## 泊発電所 3号炉

### 技術的能力審査基準及び設置許可基準規則 への適合状況について

令和5年5月10日  
北海道電力株式会社

## 2017年3月までに審査を受けたものからの 主要な変更点について

第10.2図 水素爆発による原子炉建屋等の損傷を防止するための設備 系統概要図（2）  
アニュラス空気浄化設備による水素排出（全交流動力電源又は直流電源が喪失した場合）  
[53-15]

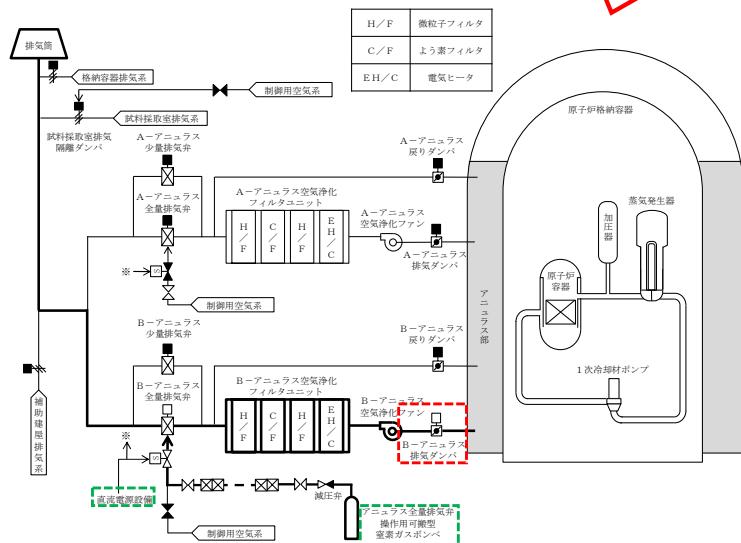
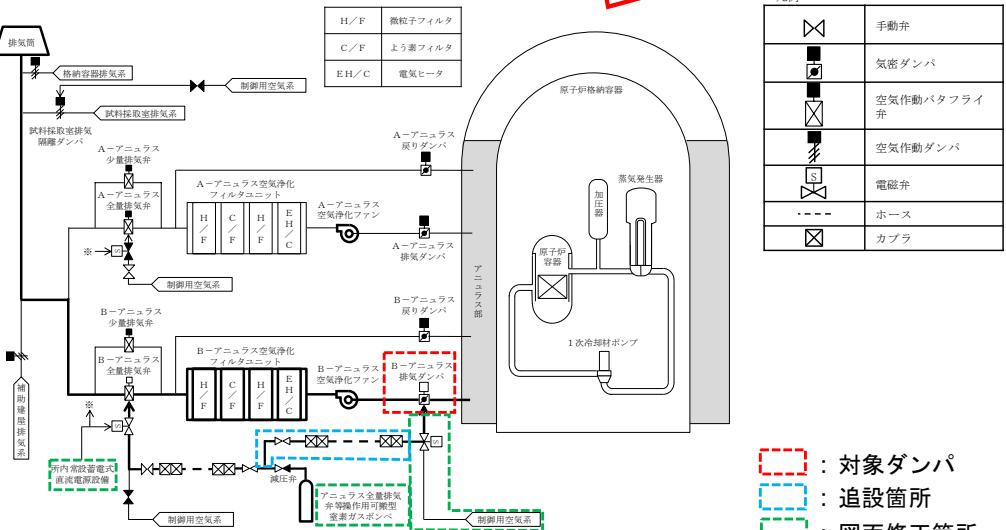
## 1. 全交流動力電源又は直流電源が喪失した場合のB-アニュラス排気ダンバ開操作方法の変更について

➤さらなる被ばく低減及び運用性の向上（※）を図るため、また、先行審査実績の反映の観点から、これまでの「ユニハンドラ装置により開操作する設計方針」から「窒素ガスボンベによる代替空気供給により開操作する設計方針」へ変更する。（第59条/1.16原子炉制御室 審査会合(第1135回(令和5年4月13日))における指摘事項回答のとおり。）

（※）同様に開操作するB-アニュラス全量排気弁と同一設計、同一操作となることから、単純化による操作者の負担軽減、日常管理の容易性に繋がるとともに、作業時間の短縮にも期待できるため更なる被ばく低減が図られる。

B-アニュラス排気ダンバ、B-アニュラス全量排気弁ともに窒素ガスボンベにより開操作する設計方針へ変更する。【大飯3／4号炉と同様】  
これにより、作業想定時間を20分とするアニュラス空気浄化設備の系統構成に要する実時間は17分から15分（模擬による確認結果）に短縮される見通し。

## 2. 海洋への放射性物質の拡散抑制手段の方針変更について

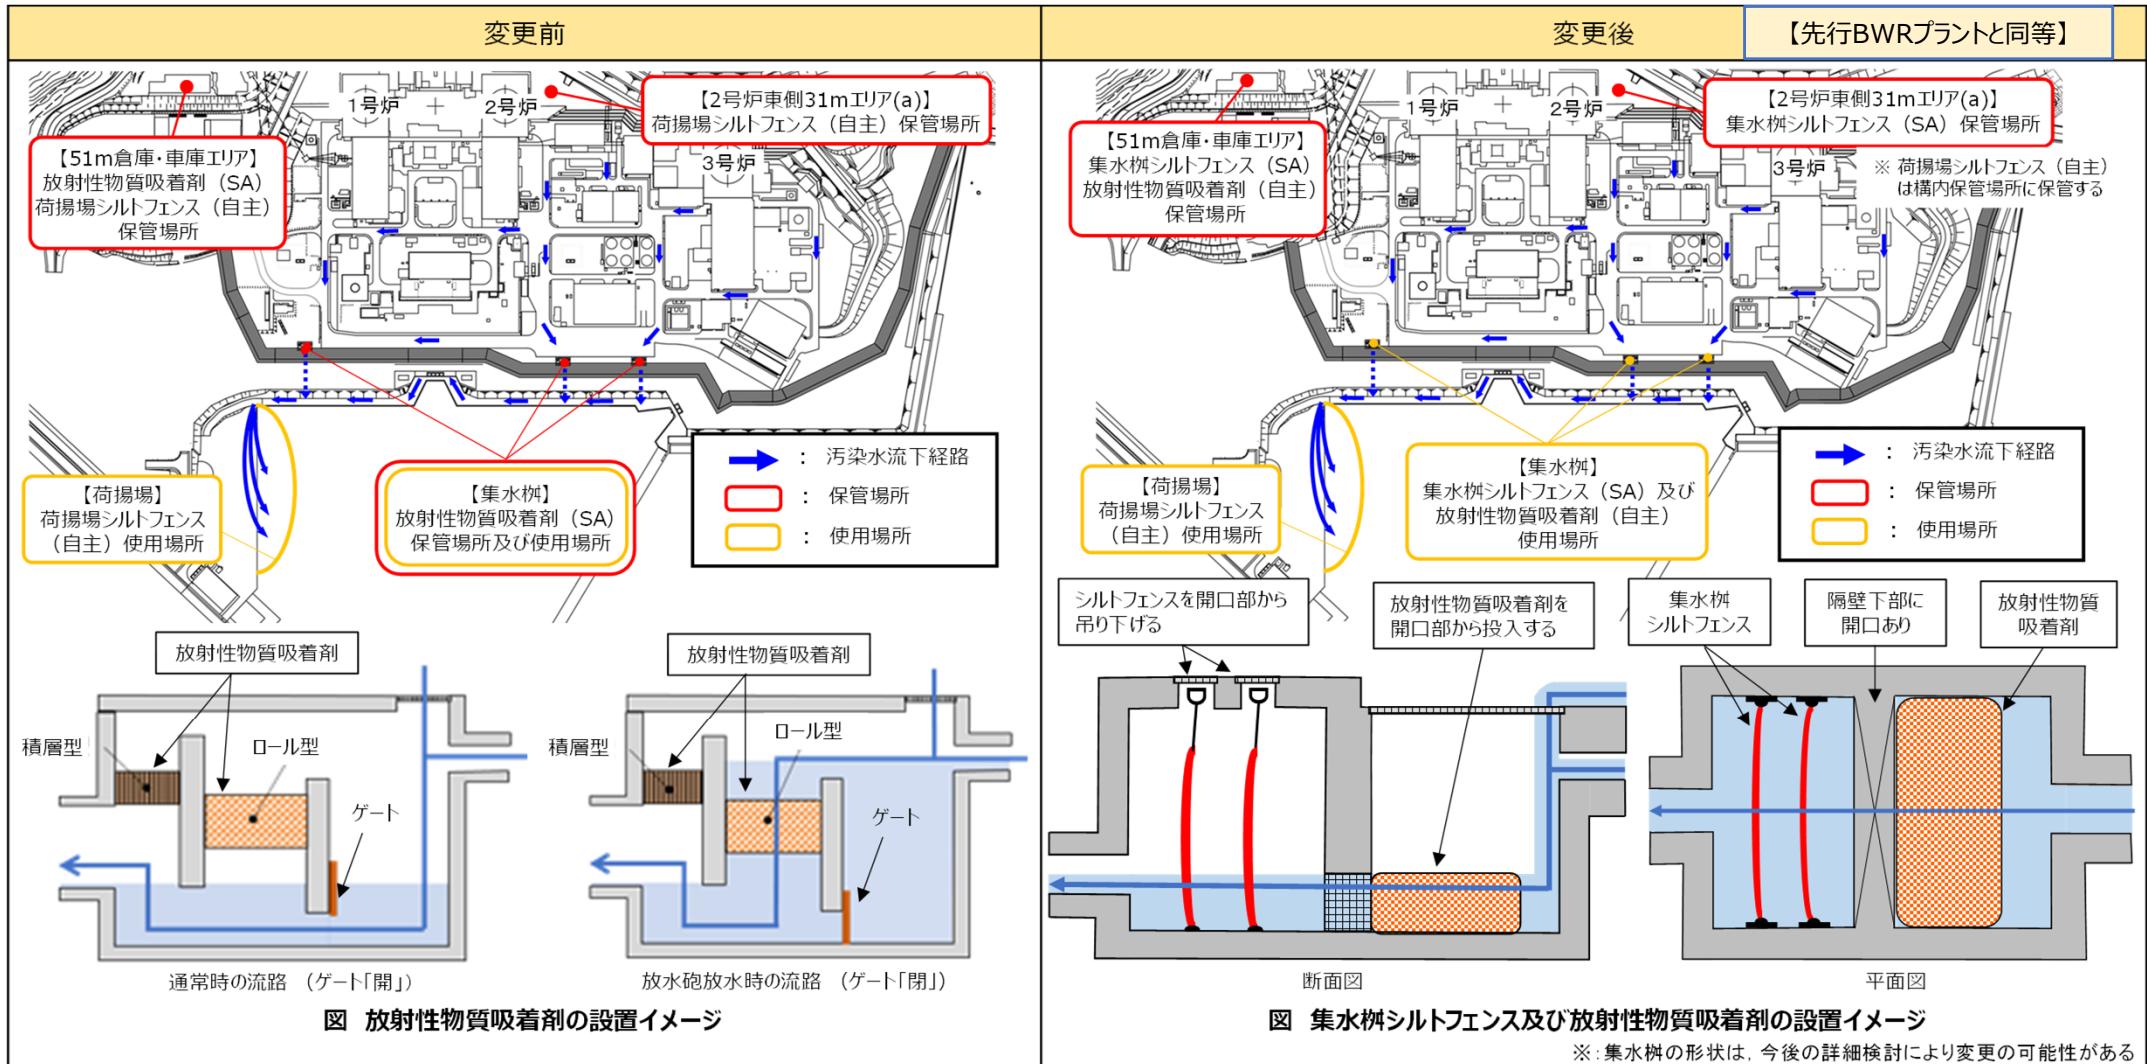
「海洋への放射性物質の拡散抑制」手段について、頑健な集水枠内にて「放射性物質吸着剤」を保管しゲート切替えにて機能確立する方針から、先行審査実績を踏まえ、「集水枠シルトフェンス」を重大事故等対処設備として新たに配備するとともに、大規模損壊発生時においても機動的な対応が可能となるよう高台に保管し、使用場所である集水枠まで運搬、設置する方針に変更する。本方針の変更に伴い、機能確立に時間を見る「放射性物質吸着剤」については、自主対策設備に変更する。（泊発電所3号炉可搬型重大事故等対処設備保管場所及びアクセスルートについて(第1098回(令和4年12月6日)審査会合における指摘事項回答)のとおり。）

# 2017年3月までに審査を受けたものからの主な変更点について (技術的能力審査基準1.13／設置許可基準規則第五十六条に係る変更 (1/3) )

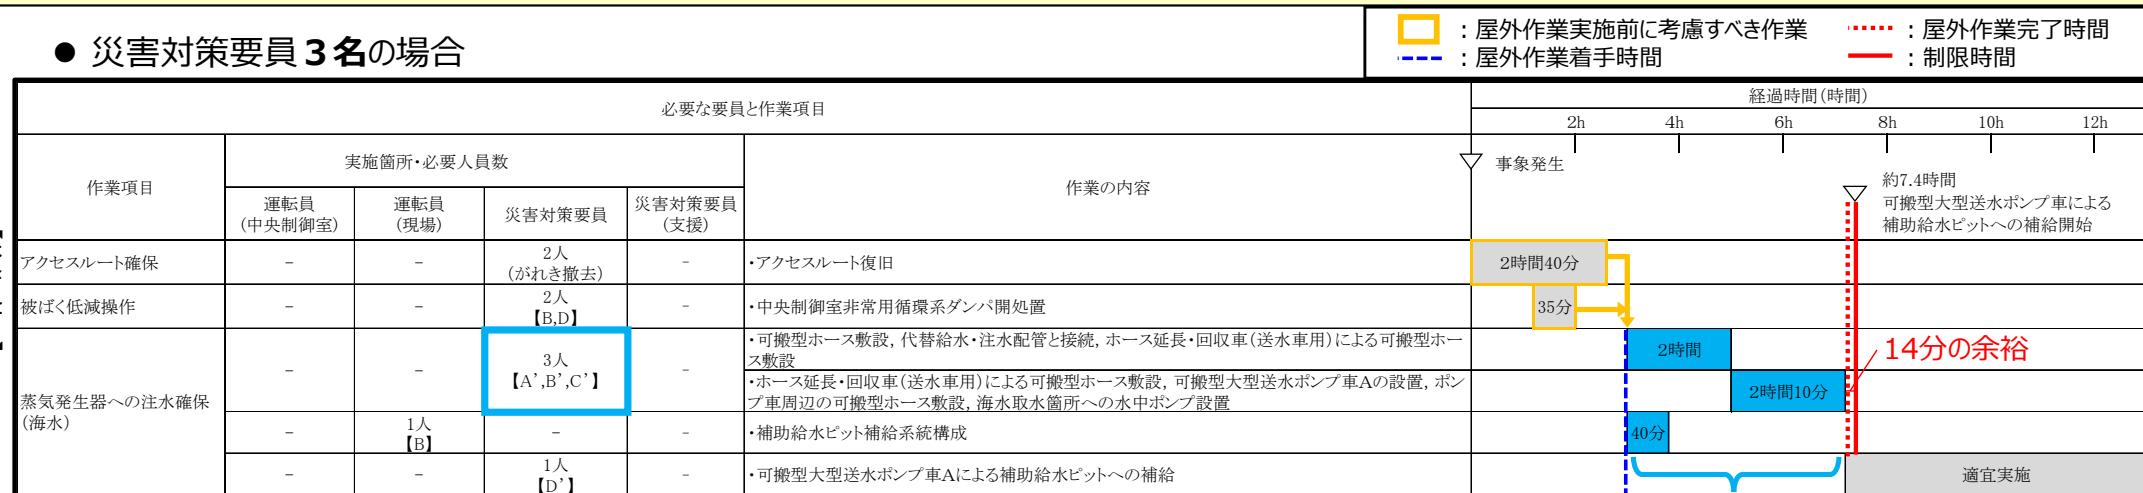
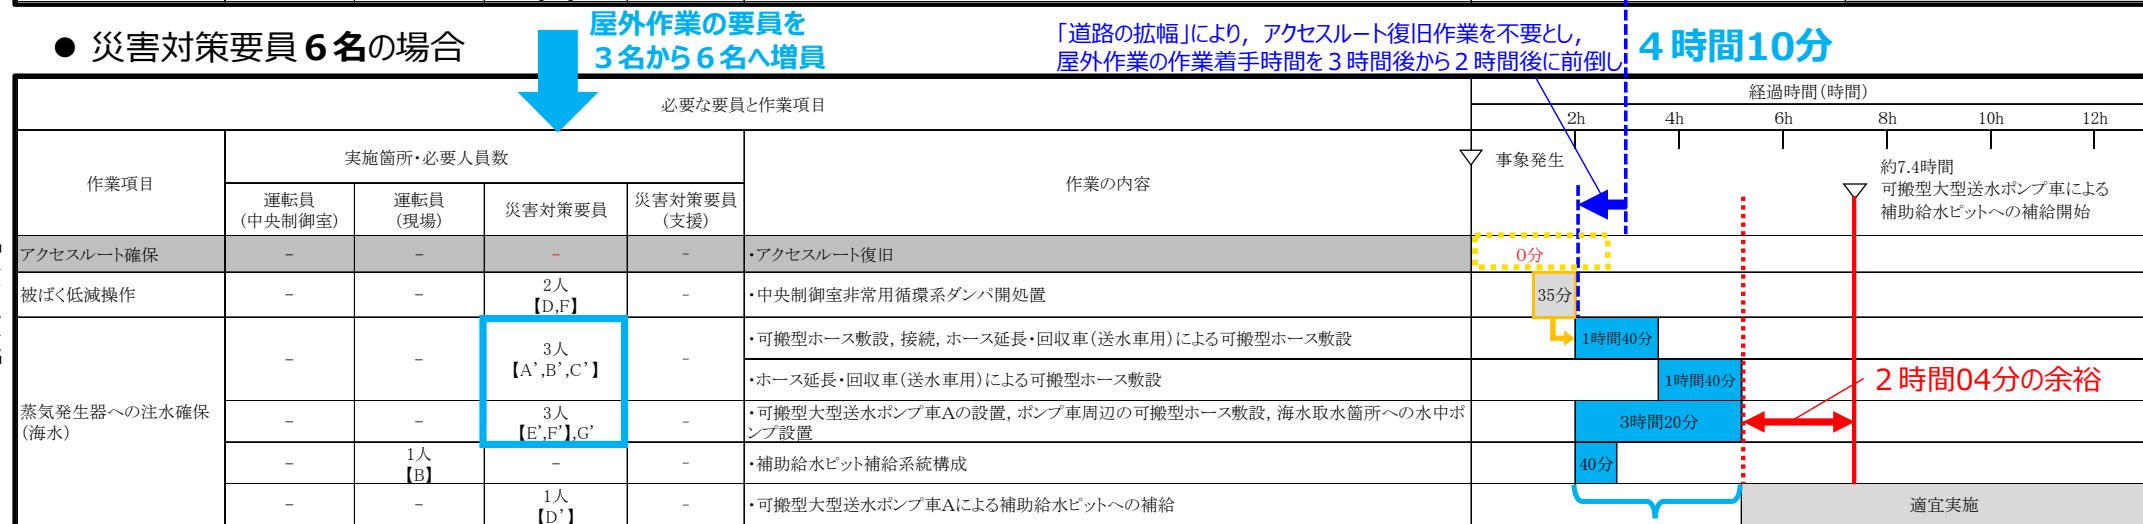
屋外作業の要員の増員により、  
作業時間を4時間10分から3時間20分に短縮 → 3時間20分

## 4. 燃料タンク（SA）の新規設置について

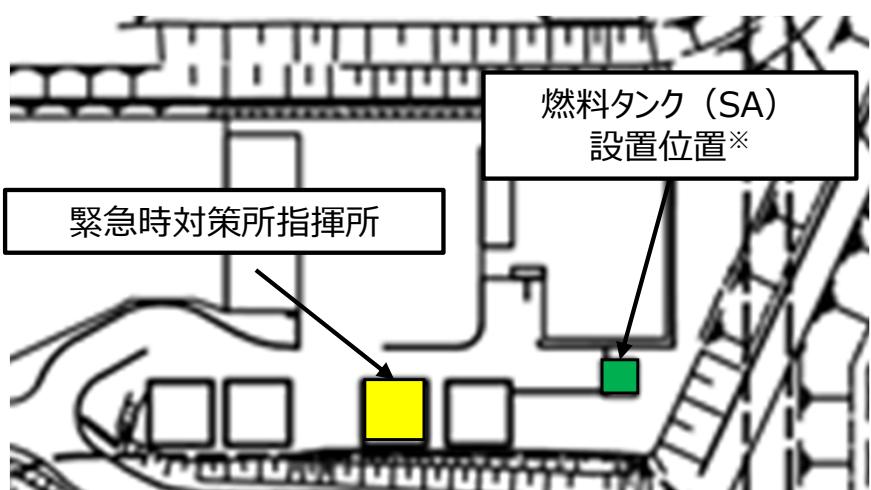
※燃料タンク（SA）の設置位置については、今後の検討により変更となる可能性がある。
